Krycí list ZBV

Název a evidenční číslo Stavby: II/322 Týnec nad Labem, ev.č. 322-005 Název stavebního objektu/provozního souboru (SO/PS): SO 201 II/322 Týnec nad Labem, ev.č. 322-005	Číslo SO/PS / / číslo Změny SO/PS: 201/5	Číslo ZBV: 5
--	---	------------------------

Změnový list

Dílčí změny:**Provedení úpravy příčníků na OP1 a OP4 z důvodu staticky vyhovujícího osazení nových ložisek**

LOŽISKA – ČÁST 3 – VÝŠKOVÉ ŘEŠENÍ LOŽISEK

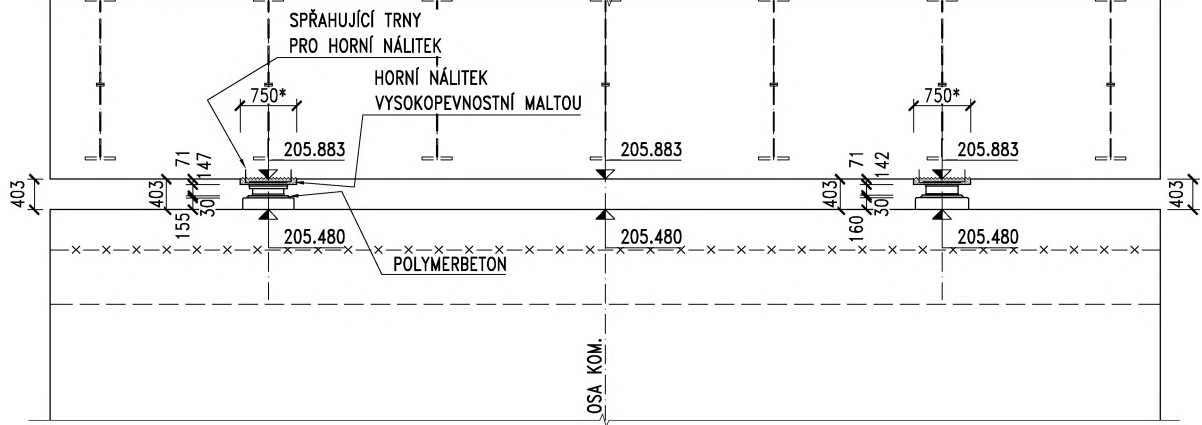
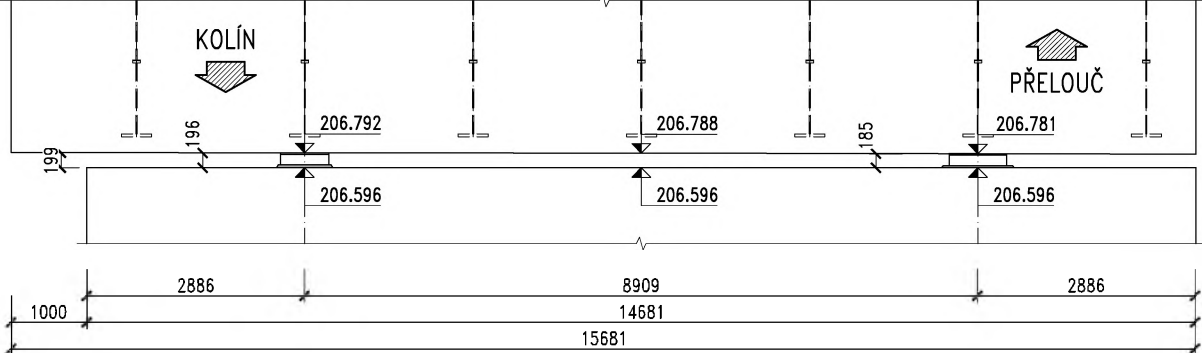
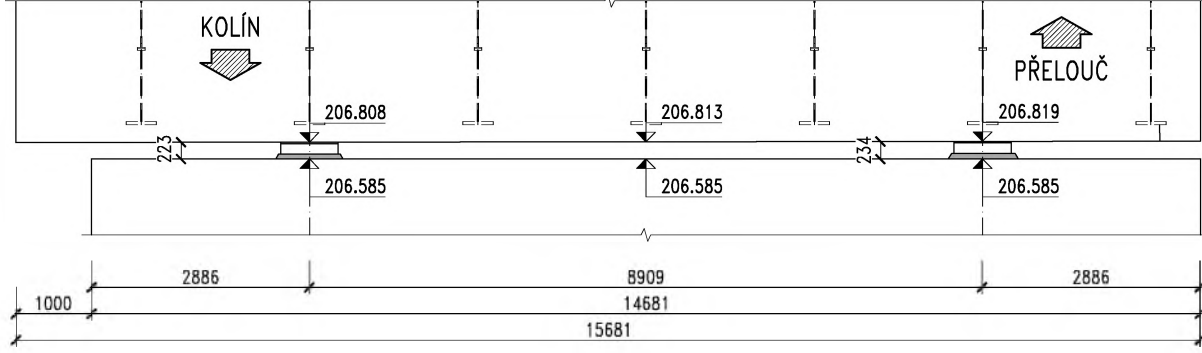
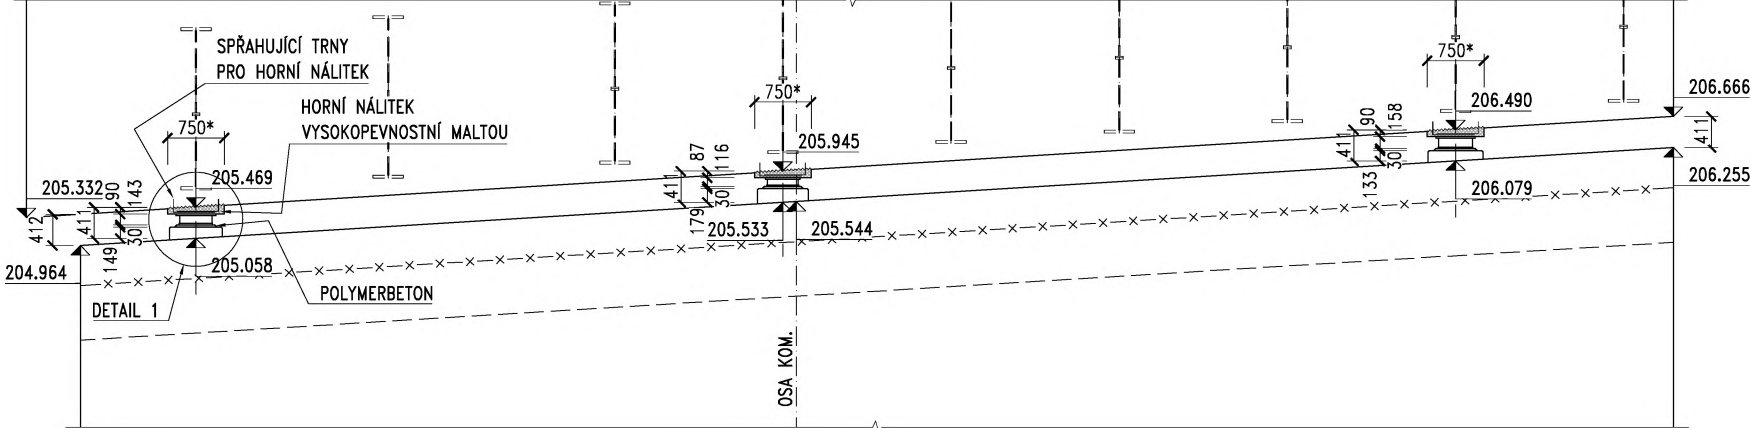
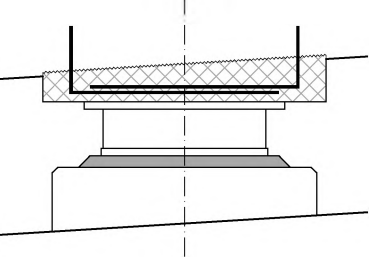
Oznámením zhotovitele z 27.07.23 (doklad č. 08), zhotovitel oznámil nepředvídatelnou a v poskytnuté PD nezakreslenou existenci ocelových talířů (doklad č.13) - "puků" v nadložiskovém prostoru u OP1 a OP4, zřetelné z příložené fotodokumentace (doklad č. 09).

Tyto ocelové konstrukce na základě vyjádření projektanta v konstrukci příčníků zůstanou, jejich odstránění není z hlediska bezpečnosti možné, následný bezpečný přenos zatížení se zrealizuje úpravou výšek a rozměrů podložiskových a nadložiskových bločků, vč. dodatečné výztuže nadložiskových bločků - vše dle úpravy RDS v příloze č.204/3b.

Z důvodu technologického spojení nadložiskového bločku s příčníkem, se po obvodu bločků navrtá a vlepí dodatečná výztuž D 12 dle přílohy č.204/3b, oceněno položkou URS CÚ 1-2023 č.985331213 a materiálovou položkou č.37 původního rozpočtu.

Výškovou úpravou dochází ke snížení podložiskového bločků, kde vzniká úspora v betone C 30/37 v pol.č.35 původního rozpočtu.

- 8) PŮDORYSNÉ ROZMĚRY PODLOŽISKOVÝCH BLOKŮ VIZ VÝKRESY TVARU OPĚR.
 - 9) PODLÍTÍ POLYMERBETONEM NA VŠECH LOŽISKÁCH.
 - 10) LOŽISKA NA OP. 1 A 4: NAD KAŽDÝM LOŽISKEM SE PŘEVEDE KOTVENÝ NADLOŽISKOVÝ NÁLITEK Z VYSOKOPEVNOSTNÍ MALTY NA CELOU ŠÍRKU KONCOVÉHO PŘÍČNÍKU.

- 11) "PUK" PO STÁVAJÍCÍM LOŽISKU, PONECHÁVANÝ V KONCOVÉM PŘÍČNÍKU, SE PŘED BETONÁŽÍ NADLOŽISKOVÉHO NÁLITKU ZDRSNÍ (NAPŘ. VŘIPPY OHLOVOU BRUSKOU APOD.).
